Determinazione dirigenziale	n. DET-AMB-2025-1880 del 28/03/2025
Oggetto	DPR N. 59/2013, LR N. 13/2015 e SOCIETÀ ITALTERMINAL SRL - ADOZIONE AUTORIZZAZIONE UNICA AMBIENTALE (AUA) PER L'ESERCIZIO DELL'ATTIVITÀ DI MOVIMENTAZIONE, IMMAGAZZINAMENTO ED IMBALLAGGIO DI MATERIE PRIME TRASPORTABILI IN AMBITO PORTUALE., NELL'IMPIANTO SITO IN COMUNE DI RAVENNA, VIA CLASSICANA N.20.
Proposta	n. PDET-AMB-2025-1942 del 27/03/2025
Struttura adottante	Servizio Autorizzazioni e Concessioni di Ravenna
Dirigente adottante	Ermanno Errani

Oggetto: DPR N. 59/2013, LR N. 13/2015 – **SOCIETÀ ITALTERMINAL SRL** - ADOZIONE **AUTORIZZAZIONE UNICA AMBIENTALE (AUA)** PER L'ESERCIZIO DELL'ATTIVITÀ DI MOVIMENTAZIONE, IMMAGAZZINAMENTO ED IMBALLAGGIO DI MATERIE PRIME TRASPORTABILI IN AMBITO PORTUALE., NELL'IMPIANTO SITO IN COMUNE DI RAVENNA, VIA CLASSICANA N.20.

- 20. La planimetria della rete fognaria “Tavola T2 Rev 2 del 11/12/2024”, ove sono indicati i pozzetti ufficiali di prelevamento, costituisce parte integrante della presente AUA;**

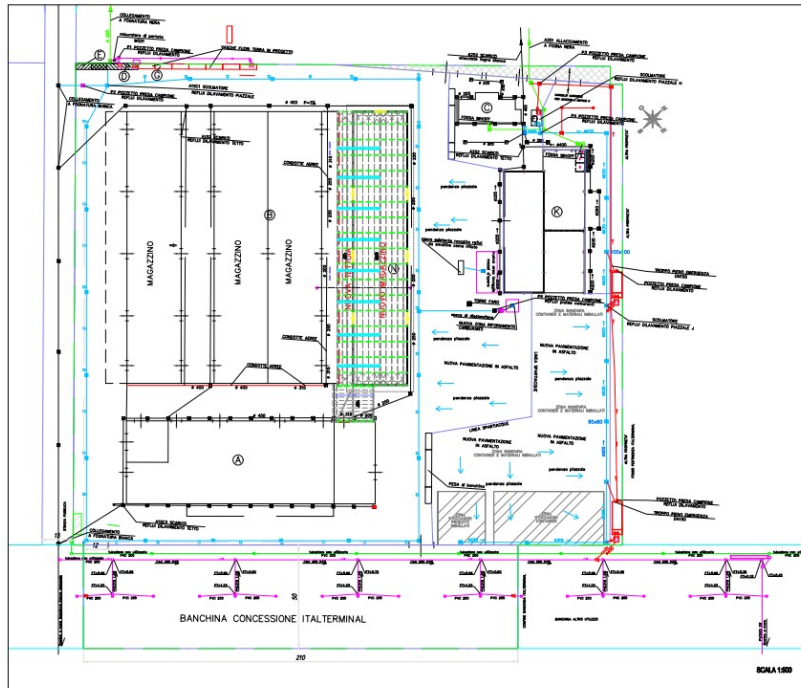
5. Devono essere presenti ed in perfetta efficienza i seguenti impianti e accessori:
 - **Per il trattamento delle acque del bacino A01**: n.3 Vasche di PP da 31 mc cadauna (già presenti) e n. 7 Vasche di PP da 43 mc cadauna. Lo svuotamento dovrà avvenire con una portata massima di 1.5 l/s;

- **Per il trattamento delle acque di dilavamento del distributore**: disoleatore da 2.1 mc;
 - **Per il trattamento delle acque del bacino A02**: Vasche di PP per Banchina (accumulo complessivo 218 mc); Vasca per zona J (accumulo complessivo di 174 mc) e Vasca F per zona H e zona Z (accumulo complessivo di 36 mc). Lo svuotamento complessivo potrà avvenire con una portata complessiva non superiore a 1.54 l/s;

- **pozzetti di prelievo denominati P1, P2, P3, P4 e P5** costantemente accessibili agli organi di vigilanza e controllo e individuati mediante targhetta esterna o altro sistema equivalente;

8. Lo svuotamento della vasca prima pioggia dovrà essere attivato 48-72 ore dopo la fine dell'evento meteorico e comunque mai mentre piove. **Lo scarico finale in fognatura nera non potrà eccedere complessivamente i 5 l/s;**
